<b>CITROËN</b> SERVICE	<b>TEKNISKE CIRKULÆRER</b>	<b>GSA</b>
reference: NT GSA N° 85-34 GX	omhandler: GSA ALLE TYPER ***** UDSTØDNING	nr.: 31
		dato: 07.02.85
Dette cirkulære indsættes i ringbind: <b>TEKNISKE CIRKULÆRER</b>

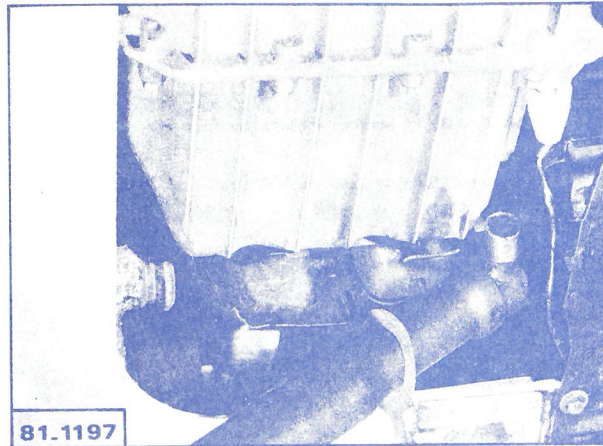
Fra og med januar 1985 kan der fra reservedelslageret fås en ny type forbindelsesrør til udstødningens højre side, der er forskellig fra det tidligere, idet der er monteret en løs varmluftstuds.

Udskiftning af forbindelsesrør på udstødningens højre side:

- Demonter: Westaflex-røret, luftfiltret.
- Fjern spændbøjlen til mellemrøret på indsugningsmanifolden.
- Demonter røret mellem indsugningsmanifolden og forbindelsesrøret.
- Demonter den nederste skilleplade på varmluftrøret og de tilhørende tynde metalblade.
- Sav varmluftstudsens af så tæt ved forbindelsesrøret som muligt.
- Fjern spændbeslagene fortil og bagtil og demonter forbindelsesrøret fra vognens forende.

- Metalpladerne fra varmerøret sættes på forbindelsesrøret.

- Monter det nye forbindelsesrør fra vognens forende og placer de forreste og bageste spændbeslag (uden at spænde den til).
- Monter varmluftstudsene med det nederste spændbeslag.
- Monter mellemrøret med spændbeslag og -bøjle. Placer de tre skruer i deres huller uden at spænde.
- Kontroller de forskellige rørs placering og retning og spænd derefter bøjlen på indsugningsmanifolden og de fire spændbånd.
- Monter den nederste skilleplade til varmerøret. Kontroller at de to metalblade er korrekt monterede.
- Monter: luftfiltret,  
Westaflex-røret.
